Bakgrunn for vedtak

Uttak av grunnvann fra Steinshaugen til Orkdal vannverk

Orkdal kommune i Sør-Trøndelag fylke

Tiltakshaver	Orkdal kommune
Referanse	201501355-16
Dato	14.02.2017
Notatnummer	-notat 29/2016
Ansvarlig	Gry Berg
Saksbehandlere	Arnljot Einride Strømseng og Ellen L. Halten

Figur 1: Strømningsbilde 10 juni 2014. Tilnærmet ubelastet tilstand (kilde: konsesjonssøknaden datert 27.10.2015, Asplan Viak AS).

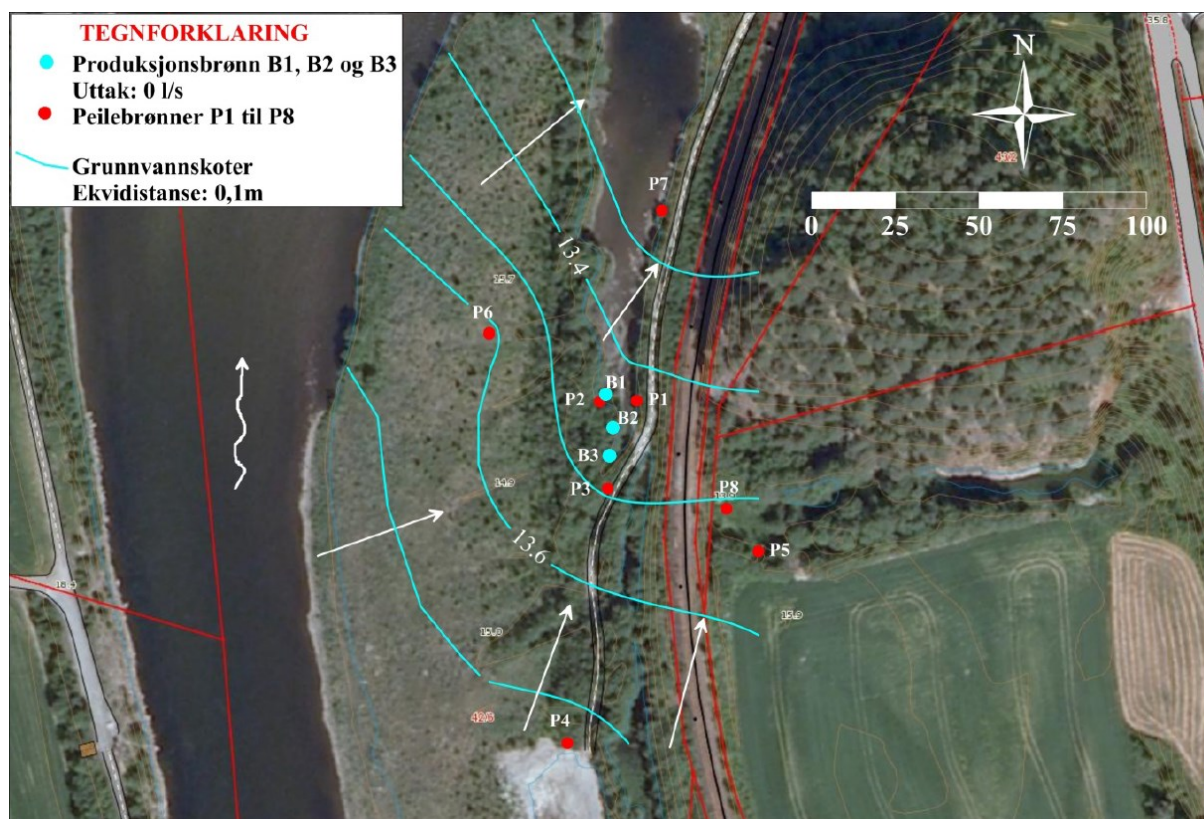
Den naturlige utstrømningssonen er trolig rett nord for brønnområdet, ut i bakevja som Orkla her danner, se figur under.

Figur 2: Strømningsbilde 4 september 2014 ved uttak av 80 l/s (20 l/s fra B1, «0 l/s fra B2 og 40 l/s fra B3) (kilde: konsesjonssøknad datert 27.10.2015, Asplan Viak AS).

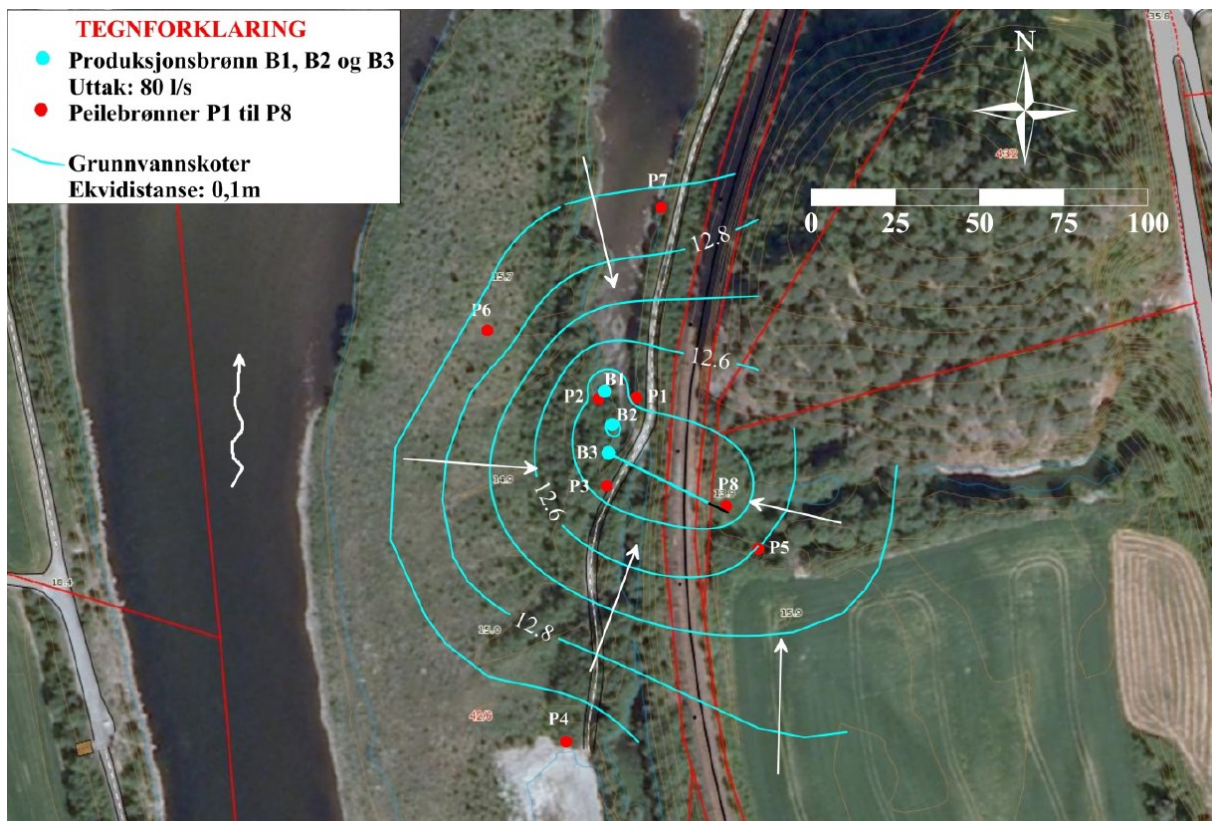
Resultatet av prøvepumping beskrives slik i søknaden: «Prøvepumping med et uttak på 60/80 l/s viste en senkning av grunnvannsnivået på 0,4-0,6 m i peilebrønner som står nærmere enn 30 m fra brønnene, mens det i avstand på 100 m registreres mindre enn 0,3 m senkning. Dette reduserte grunnvannsnivået fører til en lavere vannstand i det gamle elveløpet som går inntil selve Steinshaugen. Det ligger noen små kulpere i dette elveløpet i dag, og grunnvannsuttaget vil gi en reduksjon av vannstanden i disse kulpene i størrelsesorden 0,3-0,5 m. Vannstanden i kulpene varierer også med vannstanden i Orkla. I tørke/kuldeperioder med lav vannstand i Orkla er det svært lite vann og ingen gjennomstrømming i disse kulpene, også uten uttak av grunnvann. Det er derfor ikke fisk i kulpene.»

I og med at grunnvannsuttaget fører til økt indusert grunnvannsdannelse vil uttaket påvirke vannføringen i Orkla. Vanligvis vil vannuttaket ved Steinshaugen være 20-30 l/s. Det er søkt om tillatelse til et maksimalt uttak på 90 l/s. Middelvannføringen i Orkla ved Steinshaugen er beregnet til 64,7 m³/s (www.nevina.no). Planlagt vannuttak og søkt maksimalt vannuttak ved en krisesituasjon utgjør hhv. mellom 0,03-0,04 og 0,13 % av middelvannføringen. Alminnelig lavvannføring er estimert til 7 m³/s, og et vannuttak på 20-30 l/s utgjør ca. 0,3-0,4 % av alminnelig lavvannføring, mens et vannuttak på 90 l/s utgjør ca. 1,3 %. NVE mener i likhet med søker at grunnvannsuttaget er beskjedent både i forhold til middelvannføringen og alminnelig lavvannføring i Orkla.

Etter NVEs vurdering vil ikke uttaket av grunnvann medføre varig senkning av grunnvannsmagasinet og dermed er planlagt vannuttak innenfor det grunnvannsmagasinet tåler. Vi mener likevel, i likhet med søker at vannstanden i grunnvannsmagasinet må overvåkes, slik at grunnvannsmagasinet ikke belastet ut over dets tåleevne.
